РЕПУБЛИКА СРБИЈА
ЗАВОД ЗА ЗАШТИТУ ПРИРОДЕ СРБИЈЕ
НОВИ БЕОГРАД, Др Ивана Рибара бр. 91
Тел: +381 11/2093-802; 2093-803;
Факс: +381 11/2093-867

РЕШЕЊЕ

Надлежни орган - Министарство грађевинарства, саобраћаја и инфраструктуре, обратио се Заводу за заштиту природе Србије захтевом заведеним под 03 бр. 019-1896/1 од 17.7.2018. године, за издавање услова заштите природе за потребе израде локацијских услова за изградњу осветљења ски стазе Панчић у Ски центру Копеоиик, општине

Траса осветљења ски стазе Панчић у Ски центру Копаоник
у односу на зоне заштите и границе заштите НП Копаоник

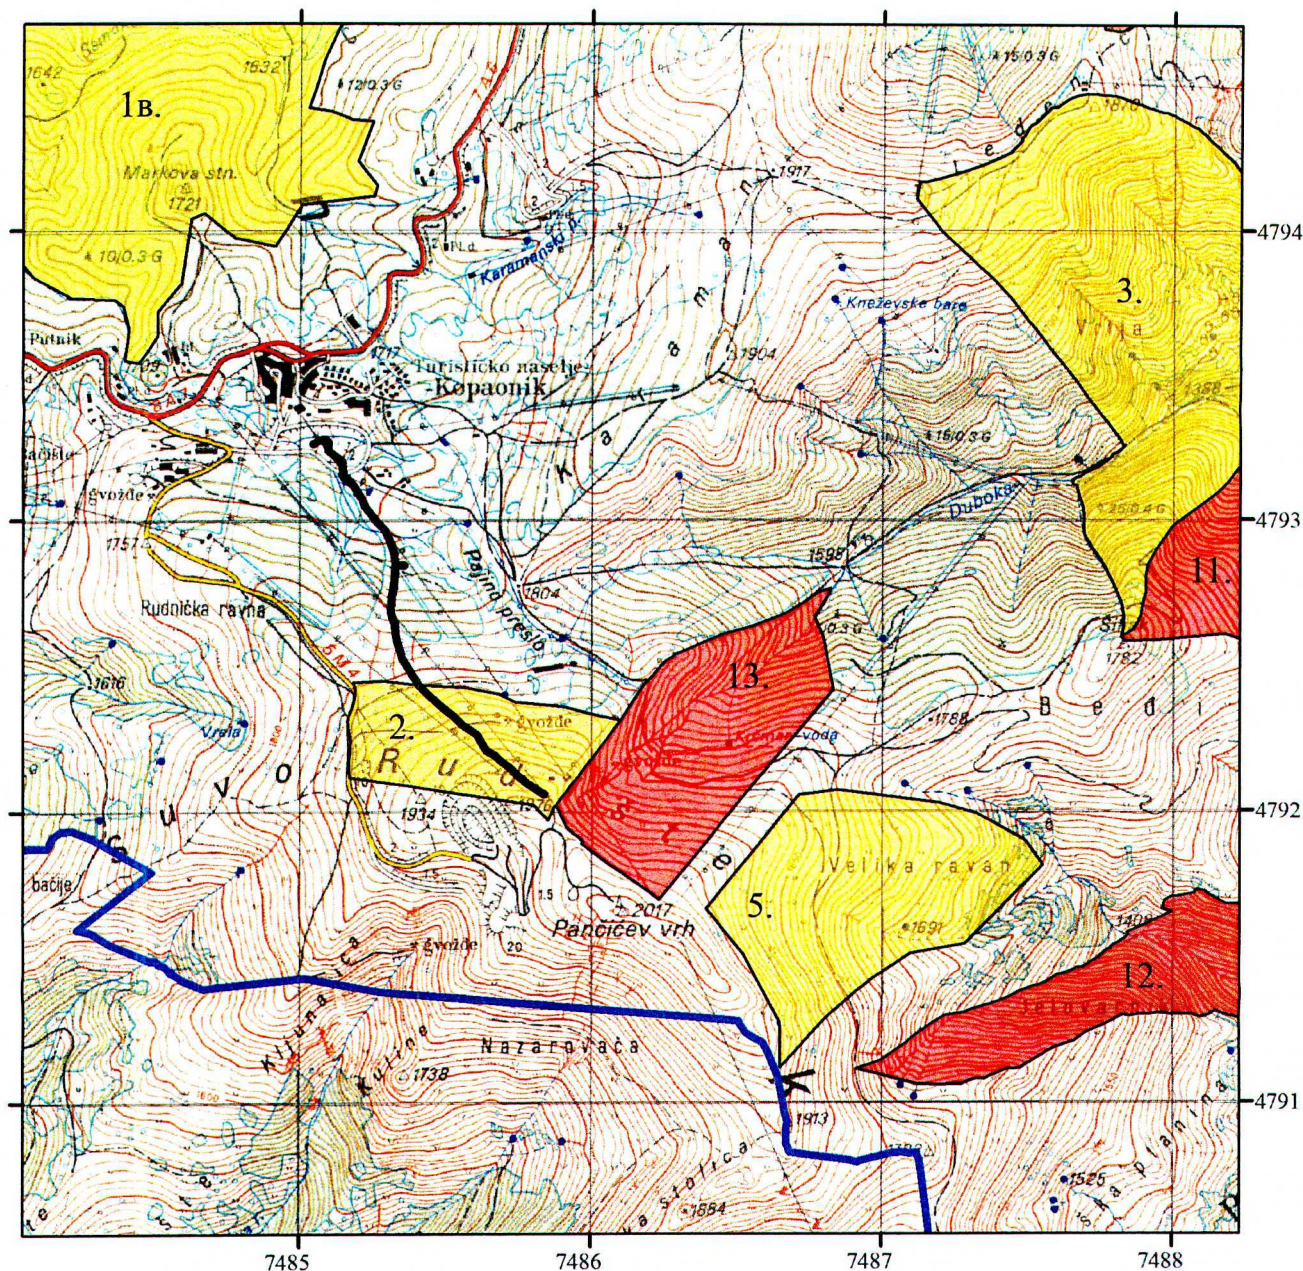
1. Локација на којој се планира изградња осветљења ски стазе Панчић налази се унутар заштићеног подручја Национални парк „Копаоник“, у режиму заштите II и III степена. У обухвату је и еколошке мреже под називом „Копаоник“ и емералд мреже. Сходно томе, издају се услови заштите природе:

- 2) Радове који се односе на изградњу осветљења ски стазе Панчић, на делу трасе који се налази у режиму заштите II степена, потребно је изводити ван периода гнезђења птица, како би се утицај радова на присутне врсте свео на минимум.

- 4) Број стубова и висину стубова, као и број светилки по стубу пројектовати сходно конфигурацији терена, ширини и дужини стазе. На делу трасе кроз режим заштите II степена, пројектовати минималан број стубова и светилки.

- 5) Светлосни сноп и светилке усмерити ка стази, а не у страну и у вис, како се не би ометао ноћни живот животињског света.
 - 6) Светилке се по затварању стазе обавезно гасе.
